Informe Consolidado de Solicitud de Aclaraciones, Rectificaciones y/o Ampliaciones a la Declaración de Impacto Ambiental del Proyecto "Recuperación de Acopios de la faena Algarrobo"

Nombre del Titular : Compañía Minera del Pacífico S.A.
Nombre del Representante Legal : John Patrick McNab Martin
Dirección : Pedro Pablo Muñoz 675. Casilla 559 La Serena

El presente Informe Consolidado de Solicitud de Aclaraciones, Rectificaciones o Ampliaciones a la Declaración de Impacto Ambiental del proyecto "Recuperación de Acopios de la faena Algarrobo", contiene las observaciones generadas en virtud de la revisión de la Adenda.

Figura N°1. Contexto hidrográfico de emplazamiento del Proyecto en evaluación. El polígono morado delimita la subsubcuenca “Quebrada Chañaral Entre Arriba Junta la Hoyada y Desembocadura”.

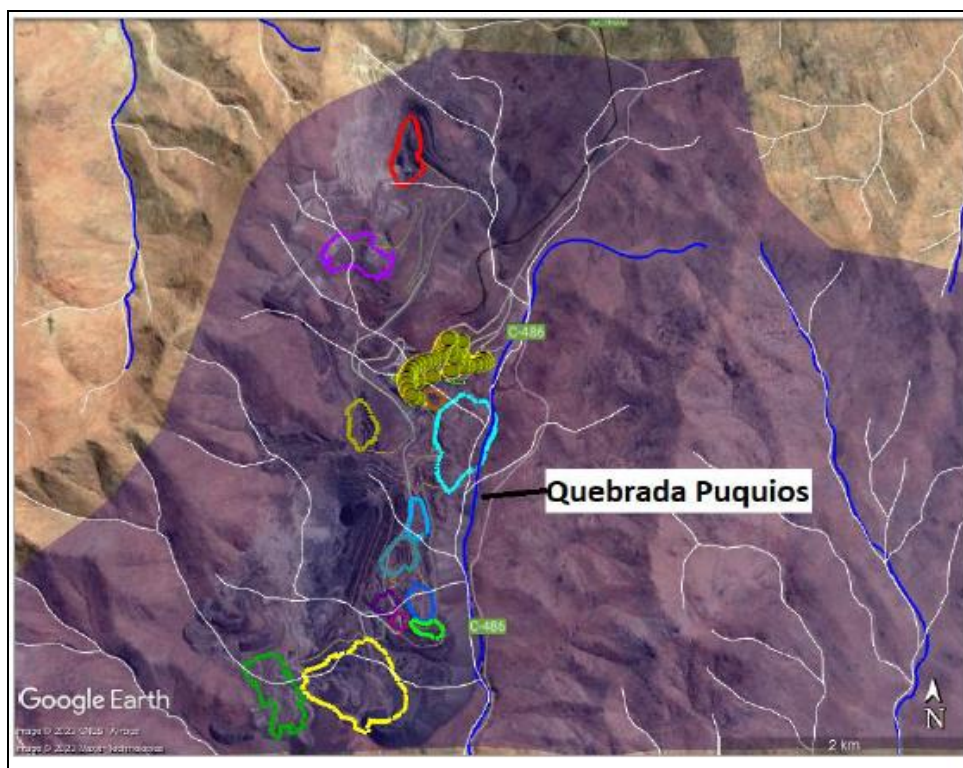
- inundación para un evento meteorológico de periodo de retorno de 100 años, considerando la actual morfología; superpuesto con todas las obras del Proyecto.
- b. En virtud de los resultados obtenidos, se solicita al Proponente evaluar la habilitación de obras de defensa o regularización de cauce, tanto para la protección de las obras como para evitar su contactación con aguas de origen pluvial.
 - c. Se solicita al Proponente presentar referencias bibliográficas de las estimaciones respecto a la hidrología del sector de emplazamiento del Proyecto.
